CLICK160

ACB160CATN และ ACB160CBTN

ไม่สามารถปิดล็อกเบาะได้

หมายเลขอ้างอิงรายงานการตรวจสอบ : 2TH2022067-00

**รูปภาพตำแหน่งที่เกิดปัญหา****การดำเนินงานของผู้ผลิต**

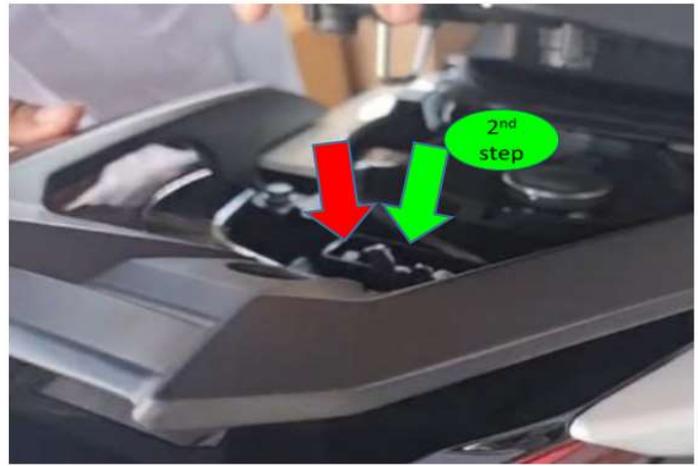
- เกิดจากการล็อกเบาะผิดตำแหน่ง ส่งผลให้กลไกล็อกเบาะถูกตะขอดันลงไปจนไม่สามารถล็อกได้

Step 1 ขณะปิดเบาะตะขอล็อกเบาะอาจเข้าผิดตำแหน่ง  
ส่งผลให้ตัวล็อกเบาะได้ถูกล็อกไปแล้ว

Step 2 เมื่อปิดเบาะอีกครั้ง ตะขอล็อกเบาะจะกดชุดกลไกล็อกเบาะ  
ถูกดันลงไปค้างด้านล่างส่งผลให้ไม่สามารถล็อกเบาะได้

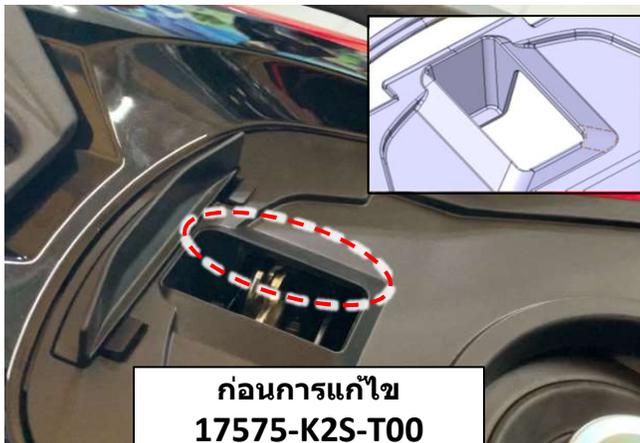
- ยกระดับผลิตภัณฑ์โดยการแก้ไขแบบฝาครอบถังน้ำมันเชื้อเพลิงใหม่ เพื่อป้องกันการกดล็อกเบาะผิดตำแหน่ง

ก่อนการแก้ไข  
17575-K2S-T00

จุดเปลี่ยนแปลง  
หลังการแก้ไข  
17575-K2S-T01

### 2) เปลี่ยนฝาครอบถังน้ำมันเชื้อเพลิงเพื่อป้องกันปัญหาการล๊อคเบาะผิดตำแหน่ง

☞ กรณีพบอาการปัญหาดังกล่าว ให้ท่านดำเนินการแจ้งเคลมเปลี่ยนอะไหล่ "ฝาครอบถังน้ำมันเชื้อเพลิง" หมายเลขอะไหล่ "17575-K2S-T01" และรายการอะไหล่ที่เสียหายต่อเนื่อง

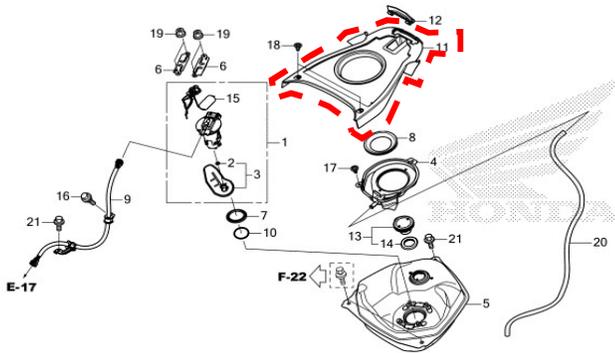
- 1) การแก้ไขอาการปัญหาตัวล็อกเบาะล็อกไม่ได้

☞ ถอดฝาครอบถังน้ำมันออก

☞ ใช้ฝารองบริเวณโครงตัวถังเพื่อป้องกันรอย

☞ ใช้ไขควงแบนดันกลไกล็อคบริเวณตัวติดตั้งสายปลดล๊อคเบาะ

☞ ใช้ไขควงจุนดันตัวกลไกล็อคเบาะขึ้นมาให้อยู่ในตำแหน่งปกติ
